Modulo per la presentazione delle osservazioni per i piani/programmi/progetti sottoposti a procedimenti di valutazione ambientale di competenza statale

ID: Codice procedura (ID_VIP/ID_MATTM): 12691

“Progetto di un impianto eolico denominato “Pitigliano” ubicato nei comuni di Pitigliano (GR) e Sorano (GR) costituito da 20 (venti) aerogeneratori di potenza nominale 7,0 MW per un totale di 140,0 MW con relative opere connesse ed infrastrutture indispensabili”

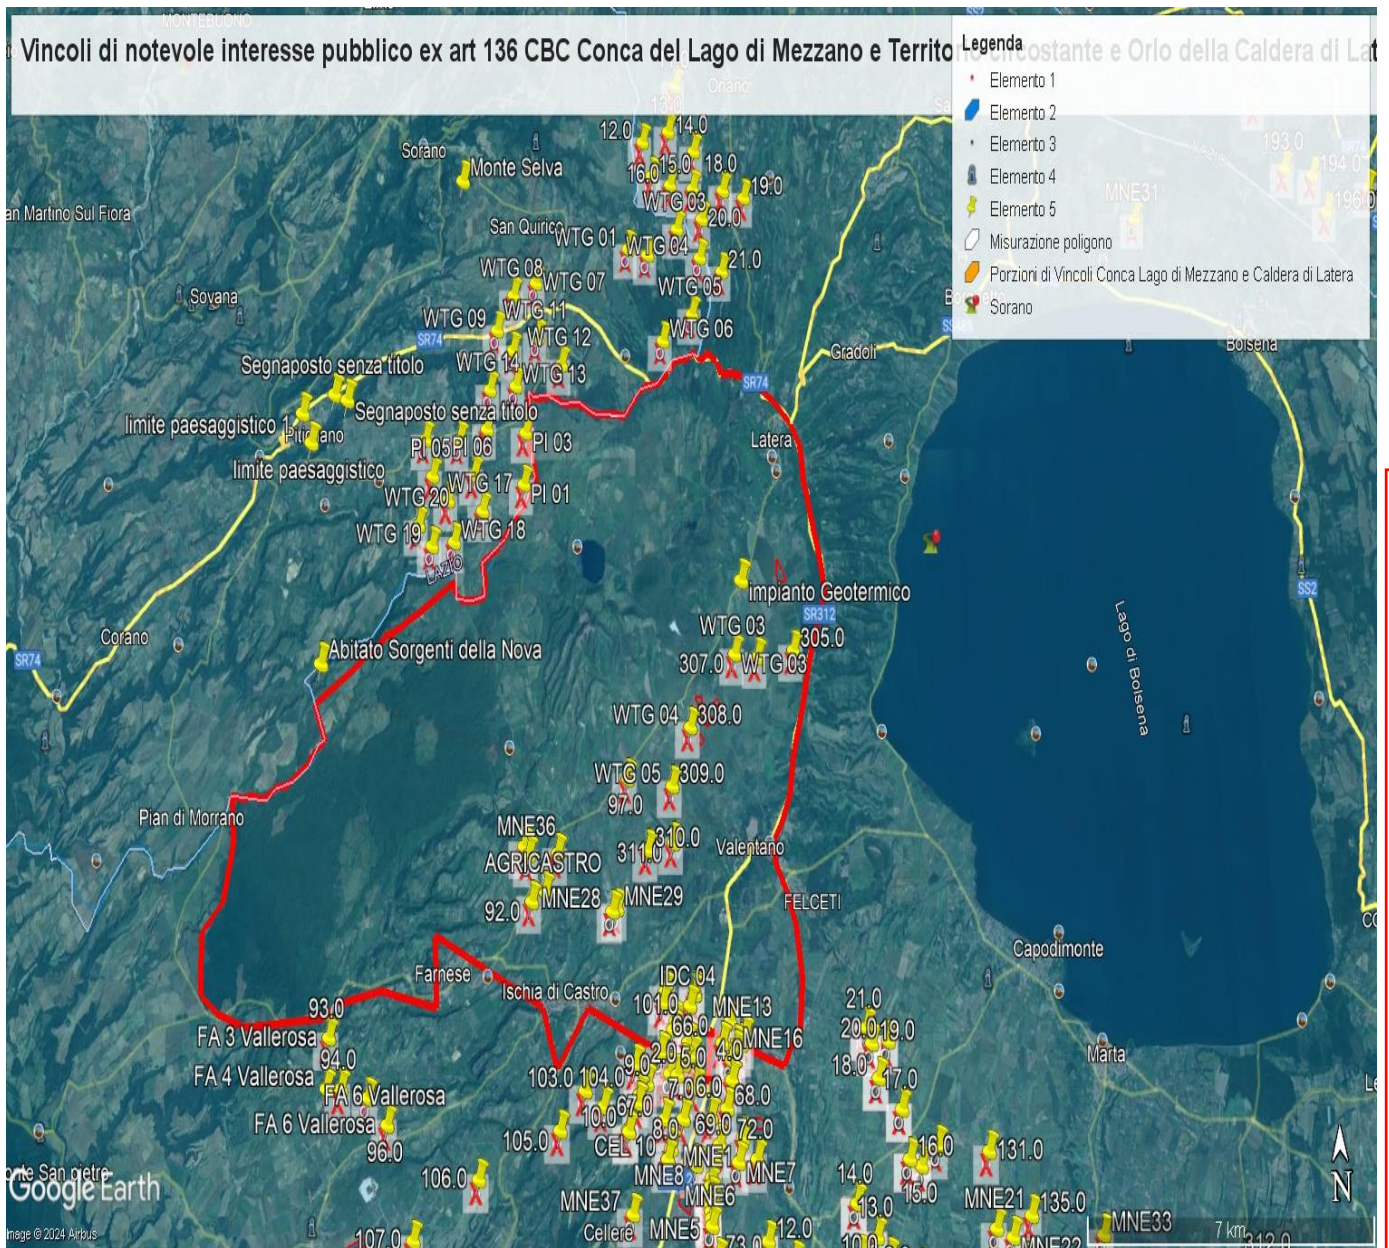
Il progetto è inteso essere realizzato in un'area caratterizzata da numerosi vincoli di carattere archeologico e non rispetta le dovute distanze da essi.

IMMAGINE n. 2 Impianto eolico industriale “Pitigliano” e distanze aerogeneratori dai Vincoli della Conca del Lago di Mezzano...

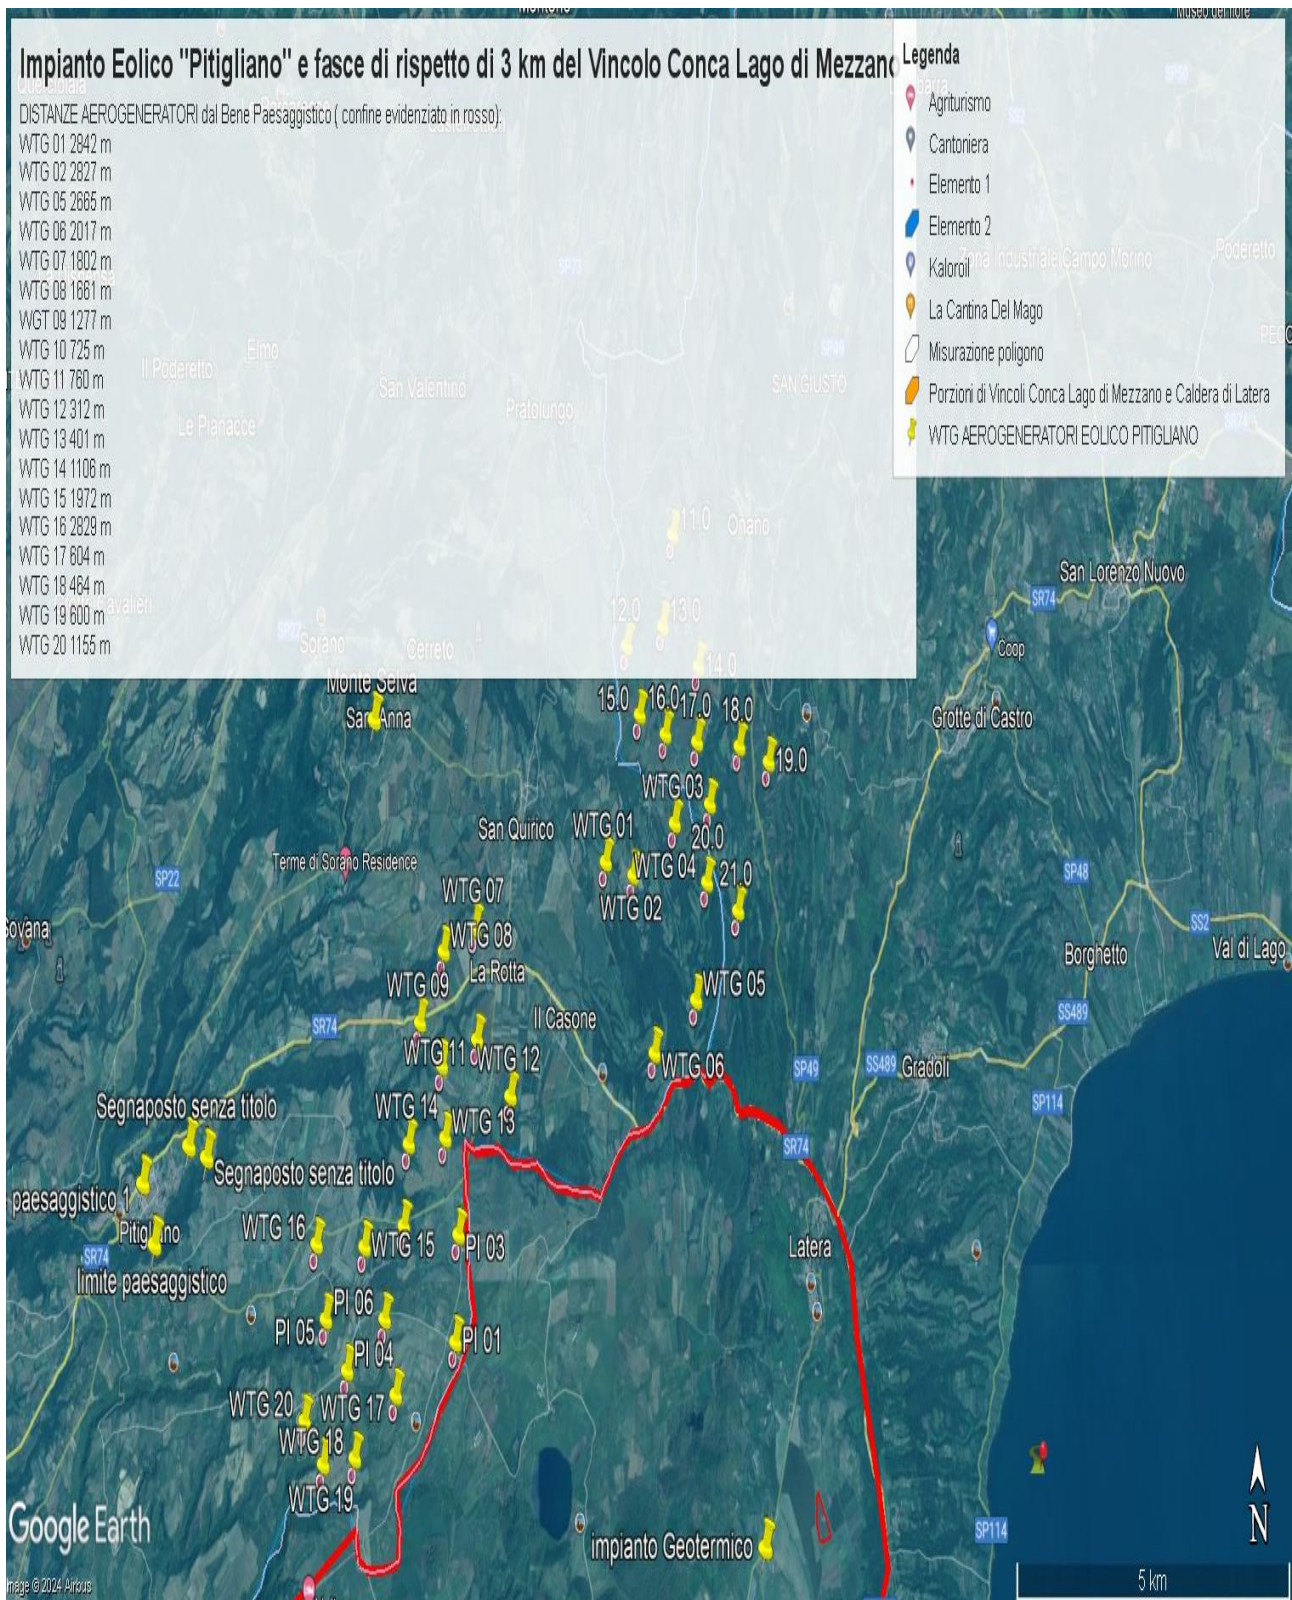
Come è illustrato nell'immagine si ribadisce che l'impianto industriale "Pitigliano" ricade completamente all'interno delle fasce di rispetto dei due vincoli di notevole

IMMAGINE n. 3 Impianto eolico industriale “Pitigliano” e distanze aerogeneratori dai Vincolo “Orlo della Caldera di Latera.

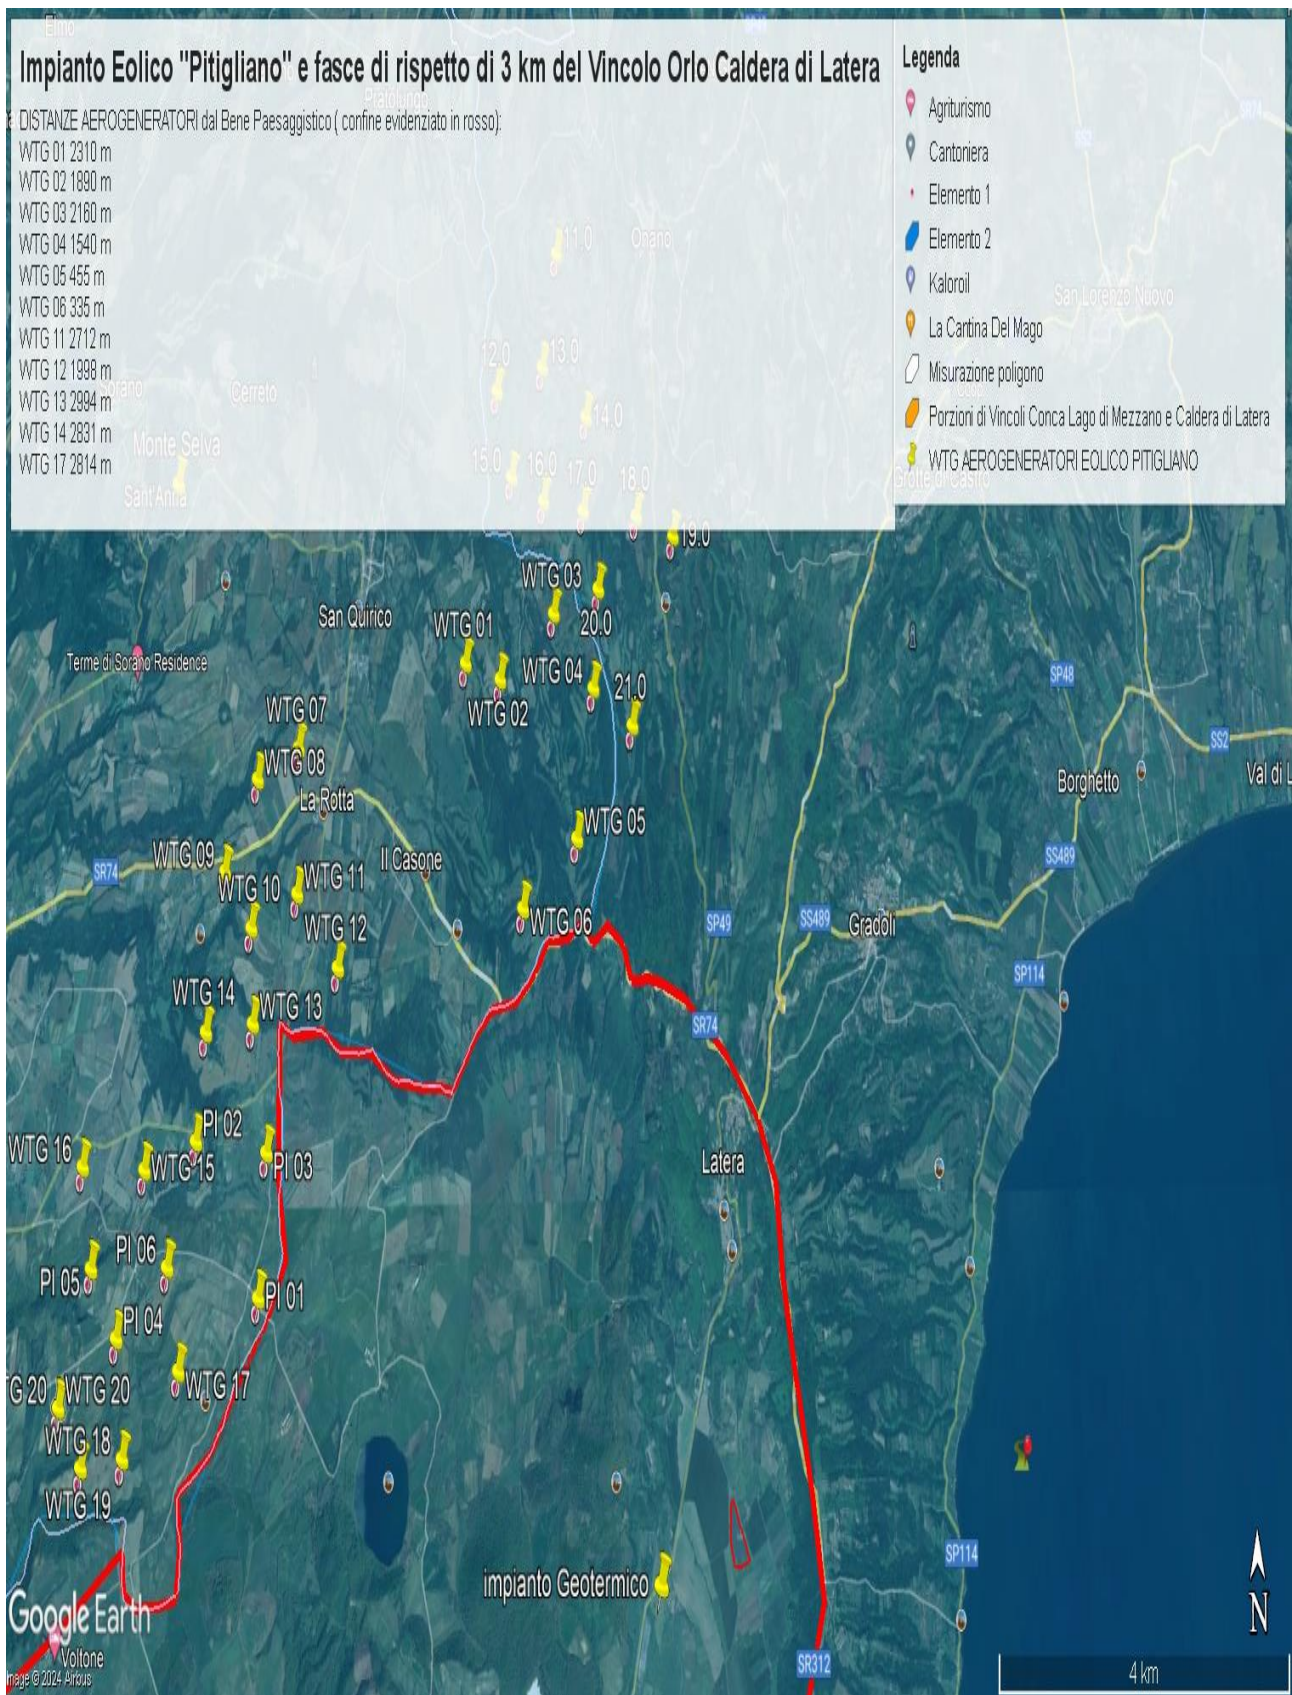
Concludendo, si evidenzia ancora che la proponente non effettuando la procedura prevista dalla Parte III delle Linee Guida nazionali ha ignorato un vincolo paesaggistico di notevole interesse pubblico istituito con un provvedimento del Segretariato regionale del Ministero della Cultura per il Lazio che ha emanato il Decreto di dichiarazione di notevole interesse pubblico n. 22 del 15.02.2024 ai sensi e per gli effetti dell'art. 136, co. 1, lett. c) e d) del decreto legislativo 22 gennaio 2004, n. 42, "Ambito paesaggistico, geologico e geomorfologico dell'orlo della caldera di

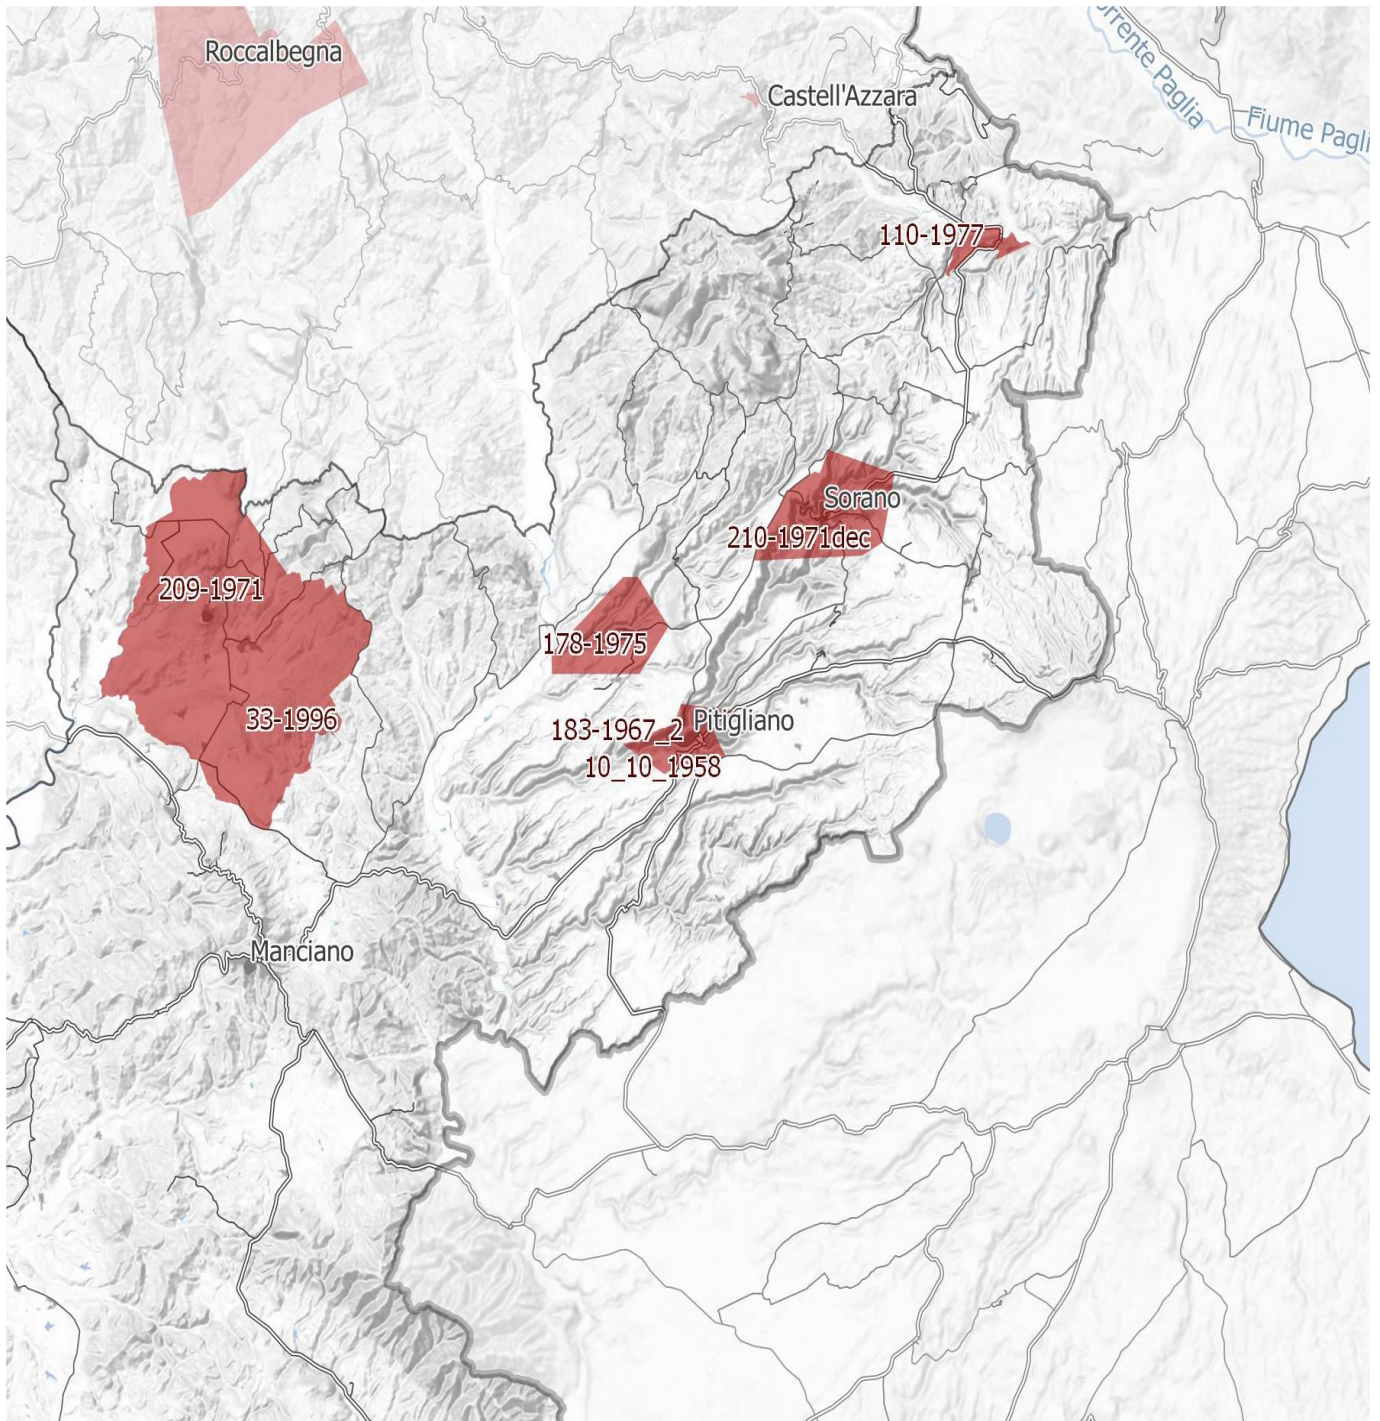
Inoltre, come sostiene la Proponente parte dell'impianto si verrebbe a trovare a 3,5 km dal centro abitato di Sorano. Infatti, tre degli aerogeneratori WTG 08, 09, 10 sono addirittura all'interno delle fasce di rispetto dei 3 km del suo vincolo paesaggistico di notevole interesse pubblico ex art 136 del CBC. Si evidenzia che così si crea

IMMAGINE n. 4 Si evidenzia che i tre aerogeneratori WTG 07, WTG 08 e WTG 09 impattano con il vincolo paesaggistico di notevole interesse pubblico del Centro Storico di Sorano. Il WTG 07 si troverebbe a 2828 m, WTG 08 2504 e WTG 09 2990. Il cavidotto dell'impianto invece impatta in buona parte del Vincolo paesaggistico ex art. 136 del CBC del Centro Storico di Pitigliano.
